***Elettrodotto 380 kV semplice terna “S.E. Colunga – S.E. Calenzano”
e opere connesse***

***Procedura di Verifica di Assoggettabilità a V.I.A. per spostamenti di sostegni
come previsto dalle prescrizioni A16 a A17 del DEC VIA n.275 del 17/11/2014***

***Controdeduzioni in materia di elettromagnetismo al Parere n.195 del 03/06/2019
del Nucleo regionale di Valutazione dell’Impatto Ambientale della Regione Toscana***

REDR04002BGL00182

DGDR04002BGL00172-01 – Planimetria APA/DPA con ambiti in studio

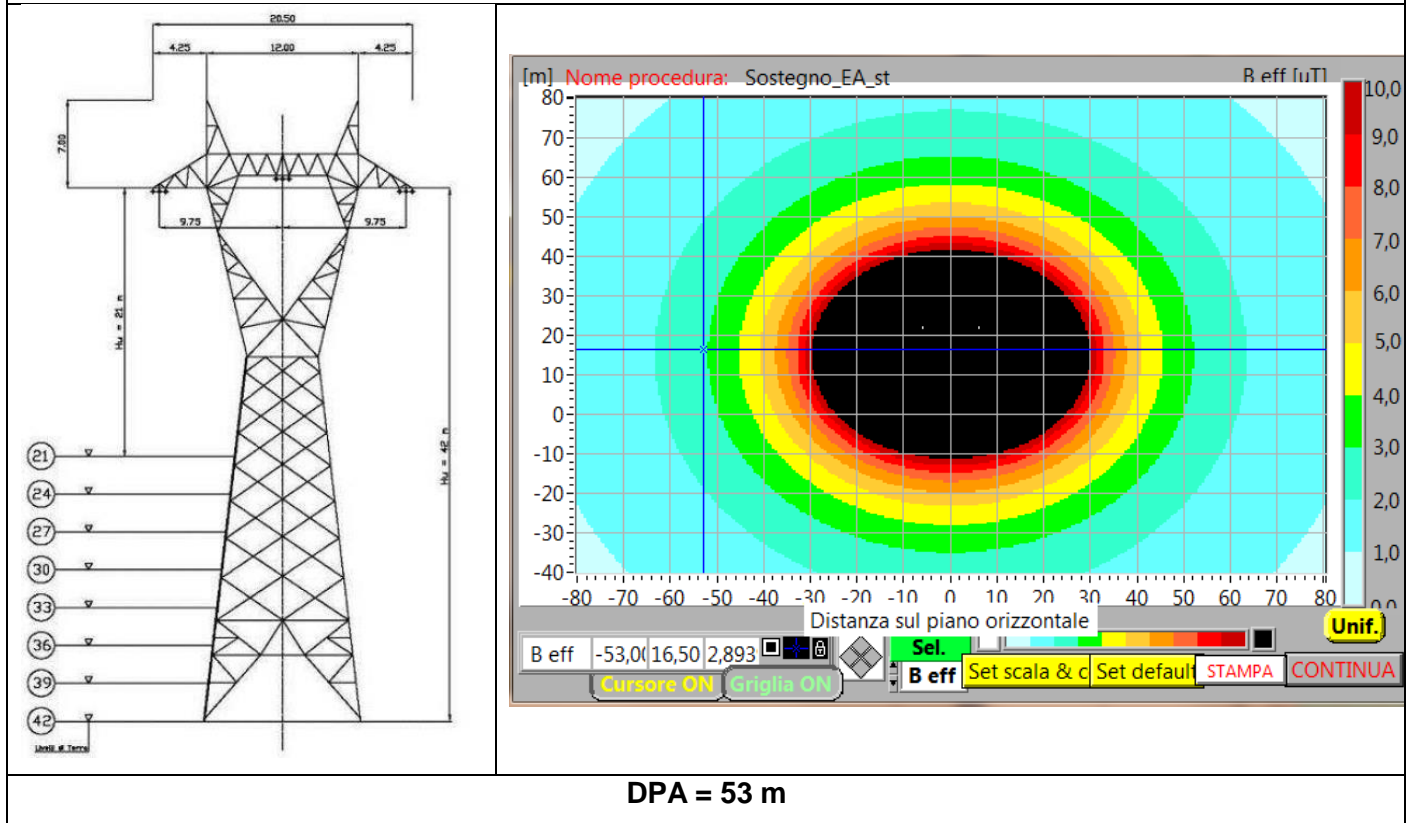
1	<p>Non viene indicato il valore dell'intensità di corrente utilizzata per calcolare la DPA del tratto interrato nell'ambito di studio n° 4.</p> <p>Nell'istruttoria regionale si osserva che la documentazione, nel suo complesso, nonostante la richiesta di integrare la documentazione con elementi di più accurato dettaglio di cui al punto 3.c.1 della nota del Settore VIA del 6/2/2019, <u>descrive in modo assai sintetico, su larga scala, l'impatto magnetico dell'opera.</u> Infatti:</p> <ul style="list-style-type: none"> - non fornisce informazioni di dettaglio sulla posizione dei ricettori più vicini al tracciato della linea, né sul valore dell'ampiezza della DPA calcolata; - non indica per i tratti interrati il valore della corrente PCSN utilizzato nel calcolo della DPA. <p>Peraltro, alcuni elementi di dettaglio forniti nella documentazione integrativa introducono un ulteriore aspetto, che risulta quindi <u>da chiarire</u>:</p> <ul style="list-style-type: none"> - per gli ambiti 3 e 4, nel documento DGDR04002BGL00172-00 (fogli 3/8 e 4/8) è riportata la DPA anche per la linea 132 kV "Querceto – Firenzuola all.", con passaggi cavo aereo/interrato, e successivo ingresso alla centrale elettrica a servizio del parco eolico Carpinaccio, dopo aver costeggiato l'abitato di Case Badini; dalla documentazione non risulta chiaro se questa linea sia oggetto dell'intervento di modifica in esame nel presente procedimento. <p><u>Sulla base della documentazione presentata non risulta quindi possibile una verifica puntuale delle affermazioni del proponente, di rispetto dei valori di legge a tutela della popolazione dal campo magnetico</u></p>

2. È stata revisionata la Planimetria Doc n. DGDR04002BGL00172 ed è stato rappresentato un offset di 200 m per parte dall'asse dell'elettrodotto, all'interno del quale sono stati evidenziati con contorno magenta, tutti gli edifici ad uso residenziale, scolastico, sanitario, che comportino una permanenza superiore a 4 ore. Tali elementi sono stati ricavati da CTR, integrata con rilievi Lidar e sopralluoghi di dettaglio. Sono state inoltre inserite le distanze dagli elettrodotti degli edifici/manufatti interessati dagli ambiti di studio. Nei casi di gruppi di edifici/manufatti ravvicinati, è stata rappresentata la distanza di quello più vicino.
Sono stati riportati i valori delle ampiezze delle DPA e della APA calcolate per tutti i sostegni compresi negli 8 ambiti di studio.
